Nro. Ficha:
000258AM

Tipo de Ficha:
Amenaza y Riesgos

Sub-Tipo de Ficha:
Propuesta cartografica

Concepto de viabilidad técnica del estudio de riesgo de detalle por movimientos en masa para el Parque Fe y Alegría del barrio Popular.

5. Amenazas por movimientos en masa actual (a).

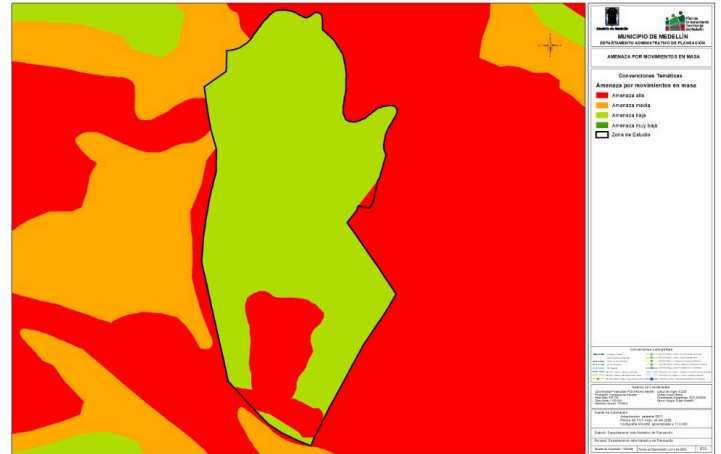
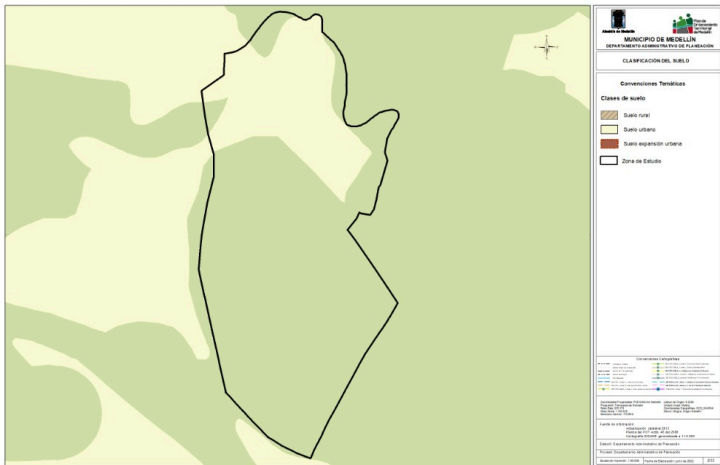
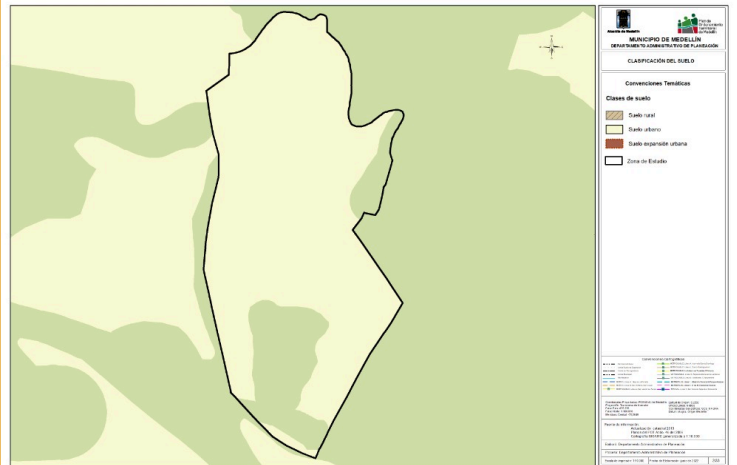
El estudio de riesgo de detalle desarrollado para el polígono denominado Parque Popular ubicado entre las calles 120 y 121 con carrera 42d, contiguo a la I.E. Fe y Alegría Popular 2, en el barrio Popular No. 2 de la comuna 1 – Popular 1 desarrollado en el marco del Contrato 292 de 2017, reclasifica el polígono objeto de análisis identificado en el Acuerdo 048 de 2014 como zona con condición de riesgo por movimientos en masa, a zonas de alto riesgo mitigable para la condición actual y riesgo bajo en condiciones proyectadas para fenómeno por movimientos en masa, además precisa las zonas de amenaza por movimientos en masa a partir de la metodología empleada, por lo cual se hace necesario precisar la cartografía del área objeto de estudio. Los resultados de la clasificación de la amenaza y el riesgo están en función de los análisis plasmados en el estudio, para el fenómeno analizado (movimientos en masa) donde se obtuvo la clasificación de amenaza media y baja para movimientos en masa y las categorías de riesgo que se

Área ajustada 9.382,97 m2

2. Clasificación del suelo actual.

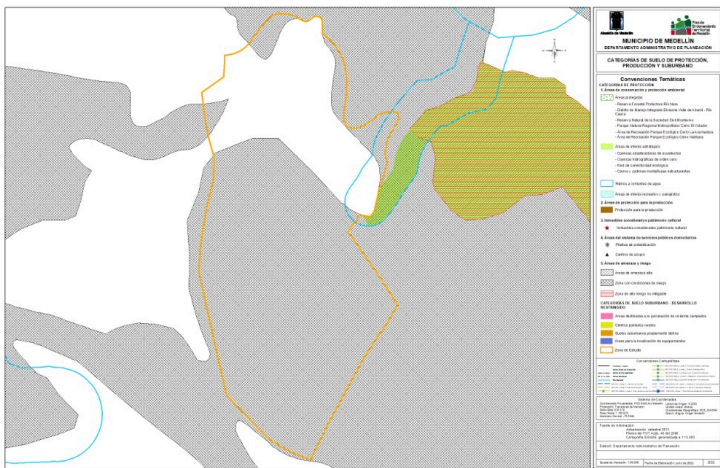
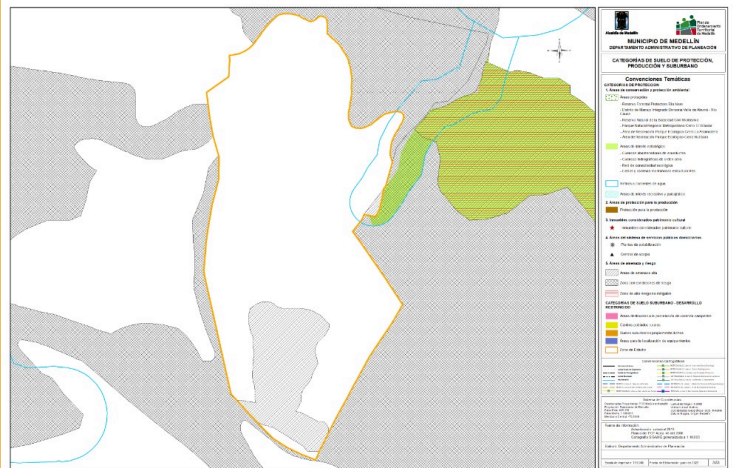
2. Clasificación del suelo propuesta.

3.Cat. del suelo de prot, produc, y sub.actual.

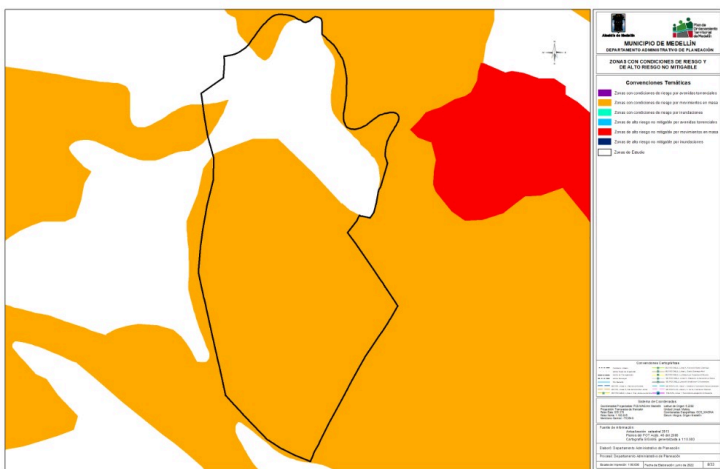
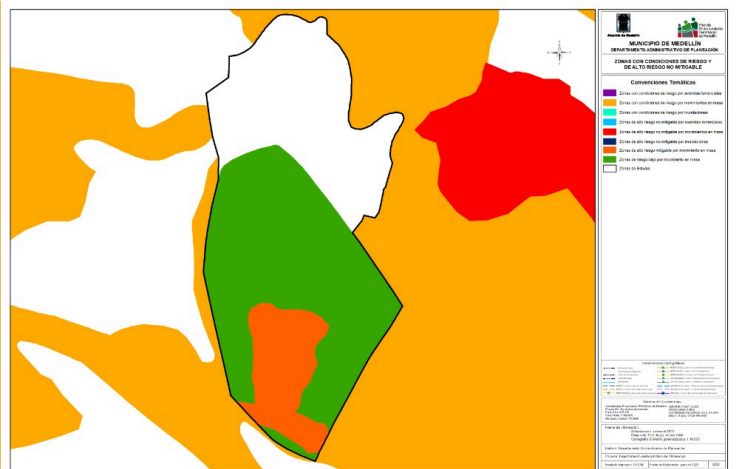
3.Cat. del suelo de prot, produc, y sub.propuesta.
